Zwischenbericht Teilgebiete

Anlage zum Schreiben 10-8771.5044-115687/2020

Erste Fragen und Anmerkungen zum Zwischenbericht Teilgebiete der Bundesgesellschaft für Endlagerung (BGE) bezüglich der identifizierten Gebiete in Bayern

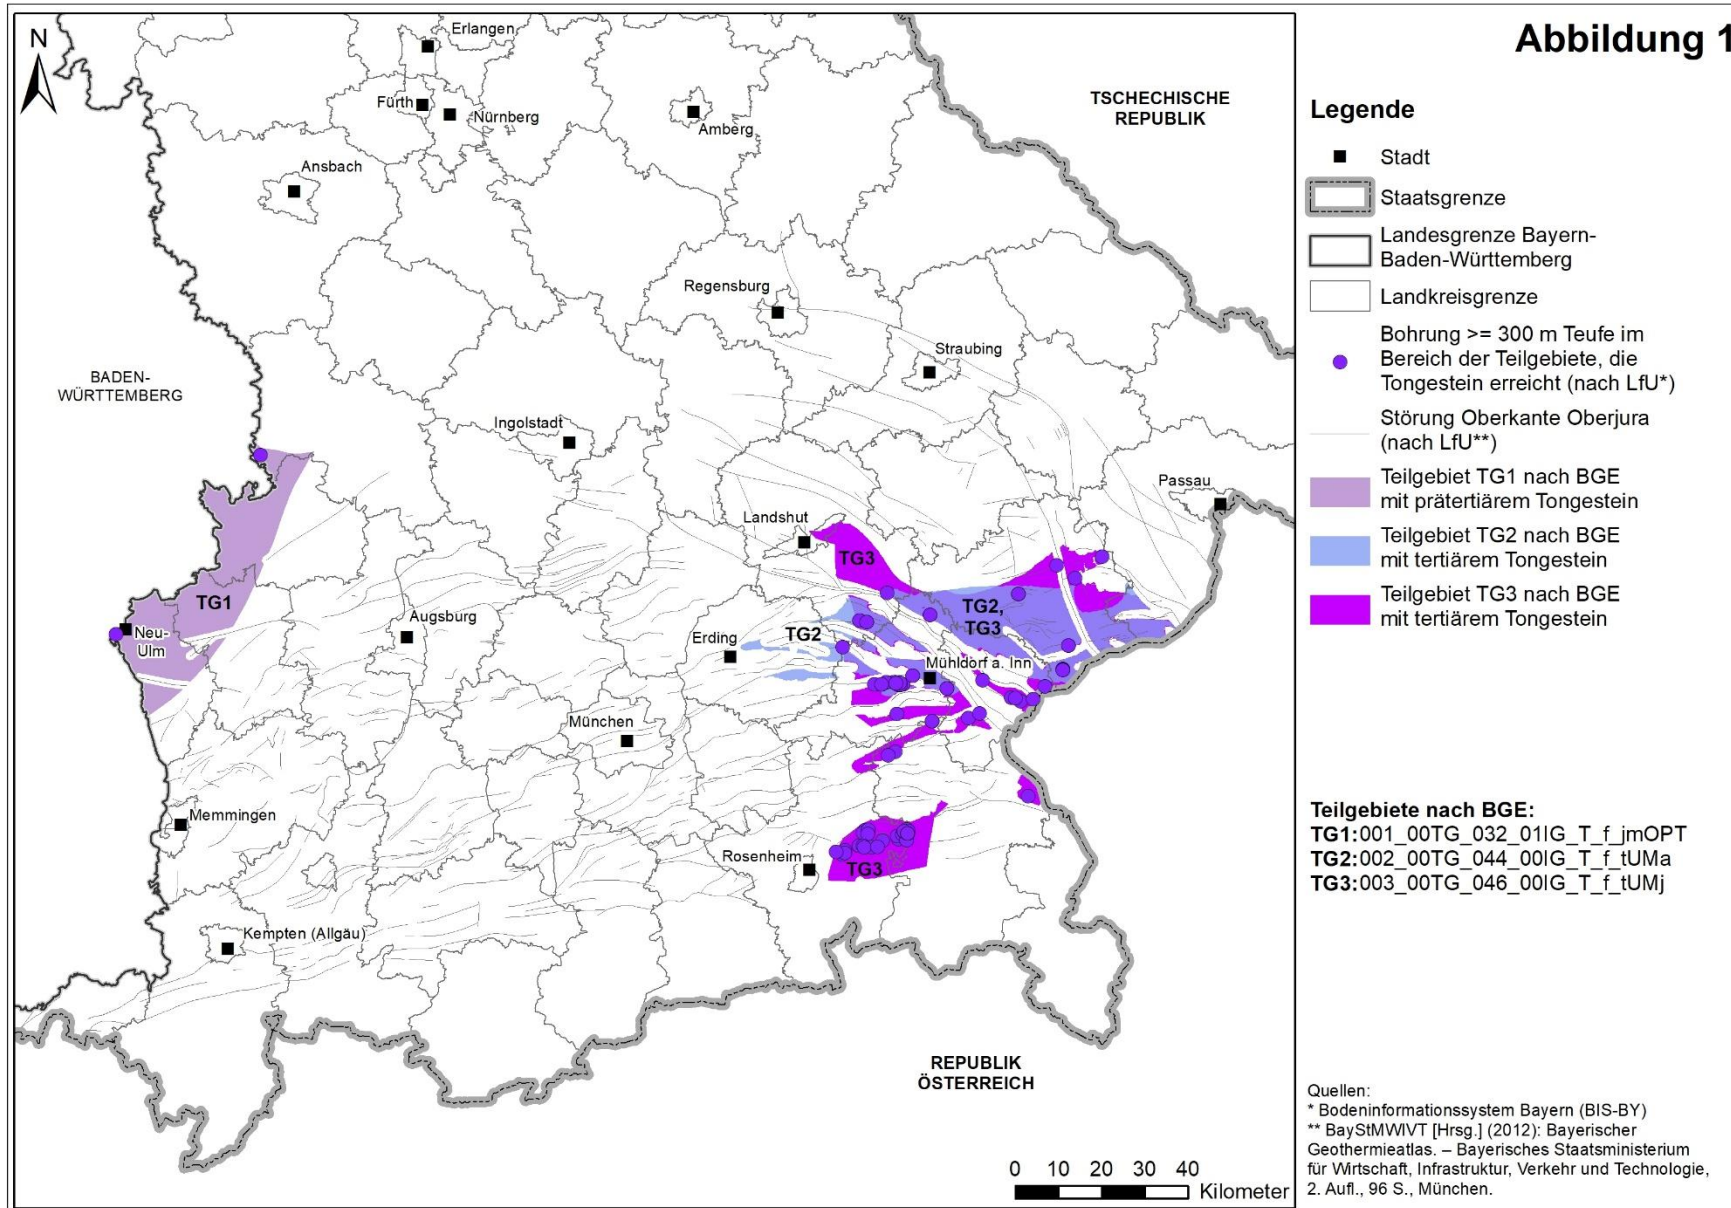
Innerhalb von Teilgebiet 78 werden Salzgesteine durch Wasser gelöst („unterirdisch weggespült“). Durch die Lösung sind im potenziellen Wirtsgestein lokal Hohlräume entstanden. Diese

haben sich teilweise bis an die Oberfläche durchgepaust und wurden vom LfU als Subrosionssenken sowie insbesondere in den Störungszonen als Erdfälle identifiziert.

Im Teilgebiet wurden Subrosionssenken, in denen tertiär- und pleistozänzeitliche Kiese, Sande und Tone abgebaut worden sind, nachgewiesen.

- die Datenlieferung zu den atektonischen Störungen und Hinweise des LfU berücksichtigt oder begründet, warum sie diese nicht verwendet.
- zur Bewertung nicht den Störungsdatensatz mit der größten Generalisierung, sondern den genauesten Datensatz verwendet.

Abbildung 2

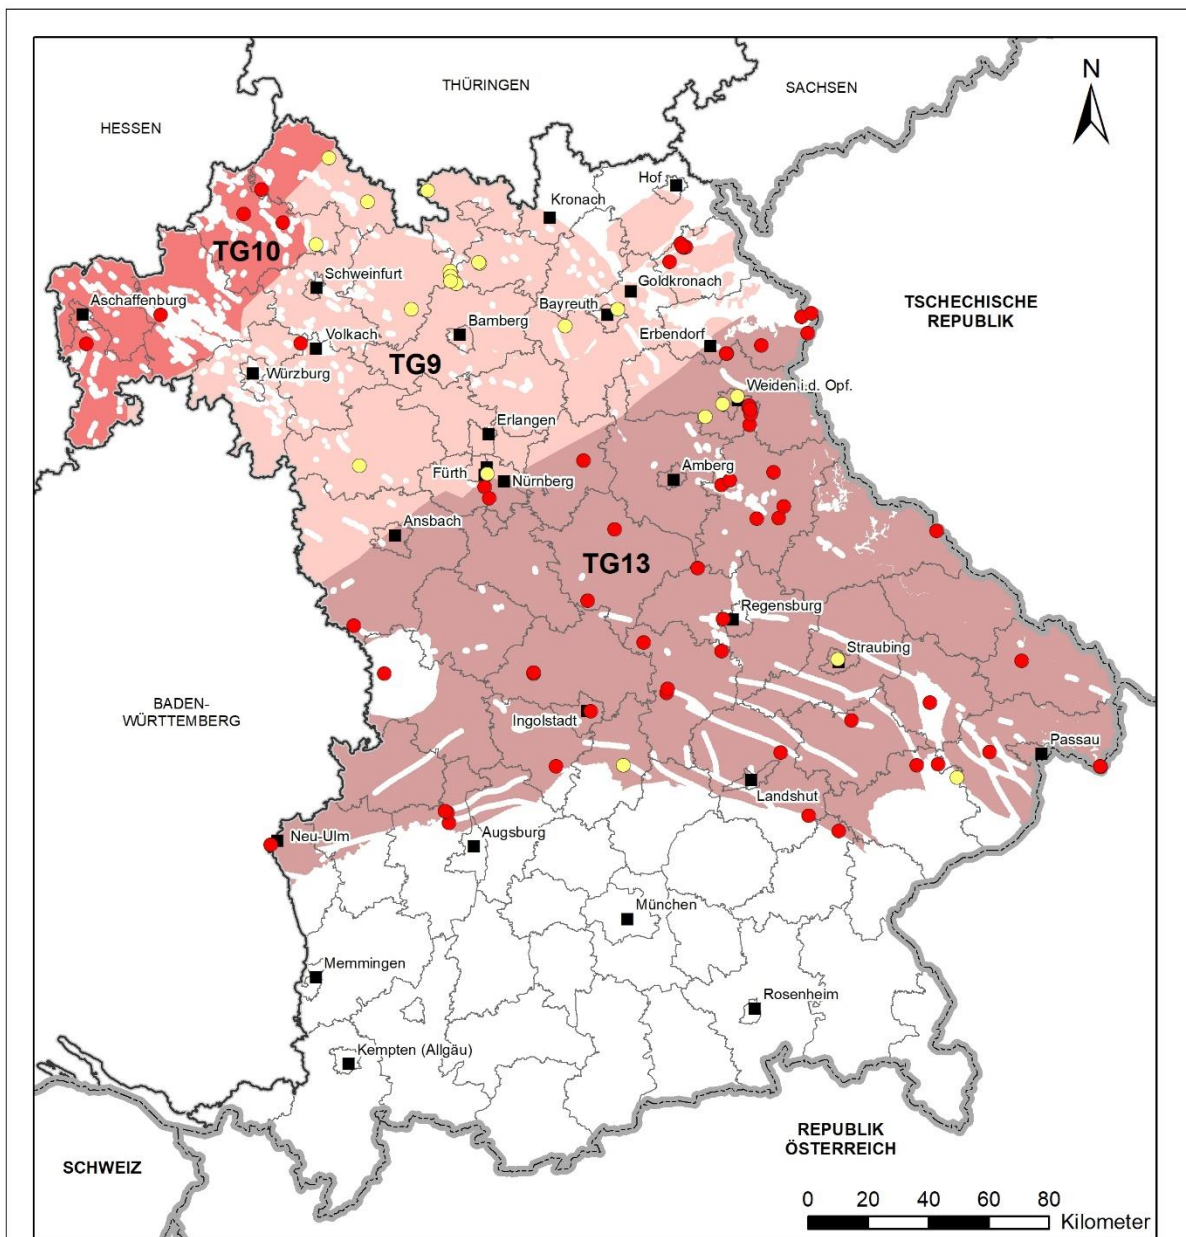
Westlich einer Linie von Kronach-Goldkronach-Erbendorf sind kristalline Wirtsgesteine weder an der Oberfläche noch in Teufen bis 1.300 Meter nachgewiesen und auch nicht zu erwarten. In 56 Bohrungen in dieser Region mit Teufen ≥ 300 Meter bis < 1.300 Meter wurde kein kristallines Wirtsgestein erbohrt.

Innerhalb des Teilgebietes haben 6 Tiefbohrungen mit Teufen größer 1.000 Meter kein kristallines Wirtsgestein unter Deckgebirge ≥ 300 Meter erreicht. Insbesondere im Raum Weiden/Opf. sind durch Tiefbohrungen mehr als 1.400 Meter mächtige sedimentäre Deckgebirgseinheiten nachgewiesen (vgl. Abbildung 2) und nach geophysikalischen Untersuchungen zudem für einen deutlich größeren Raum zu erwarten.

Zumindest für das Gebiet nördlich und westlich von Weiden/Opf., welches eine Fläche von etwa 950 km² umfasst, ist die Bewertung der BGE nach aktueller Datenlage unzutreffend.

- beschreibt, welche Fachdaten zur Identifikation des Teilgebietes verwendet wurden und warum möglicherweise entscheidungsrelevante Daten, die der BGE vorliegen, nicht berücksichtigt werden.
- bevor sie die Abwägungskriterien anwendet, prüft, ob und gegebenenfalls wo kristallines Wirtsgestein in relevanten Teufen vorhanden ist und dafür Nachweise erbringt oder zumindest fachlich ihre Erwartungen begründet.
- die Ergebnisse der von ihr zitierten wissenschaftlichen Arbeiten in die identifizierte Gebietskulisse einarbeitet.
